INSPRAAKNOTITIE JULI 2017

Nota van inspraak en aanpassingen betreffende het voorontwerp-bestemmingsplan 'Buitengebied herziening 2017, 150 KV –kabelverbinding Zaltbommel-Wamel' (BP1139).

Locatie Van Heemstraweg 2 en H.C. de Jonghweg 35 in Rossum (inspraakreactie 1)

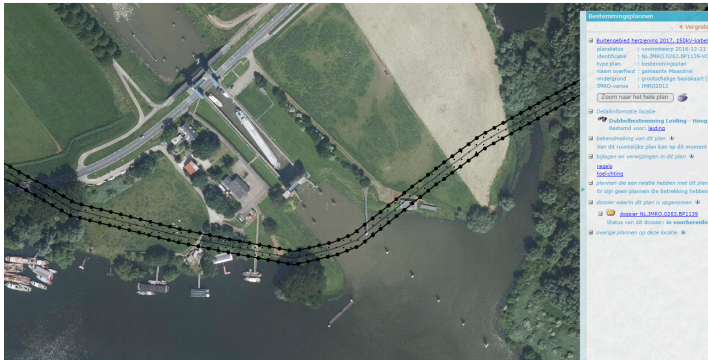
Bewoners geven aan dat door aanleg van de 150 KV verbinding door hun percelen er grote schade wordt aangebracht in de met zorg aangelegde tuinen, die tevens gebruikt worden voor bedrijfsdoeleinden.

Er zijn verschillende opties onderzocht. Lettend op de raming van de ingeschatte realisatiekosten inclusief de schade aan de percelen is het tracé op deze percelen geoptimaliseerd dusdanig dat er geen graafschade en belemmeringen ontstaan tijdens de aanleg van het tracé op deze percelen. Het tracé zal op dit punt worden gewijzigd. Voorwaarde hierbij is dat zowel de Provincie Gelderland, de Gasunie en gemeentebestuur kunnen instemmen met deze tracéwijziging en dat de uitvoeringsvergunningen kunnen worden verstrekt. Actie voor afstemming loopt momenteel.
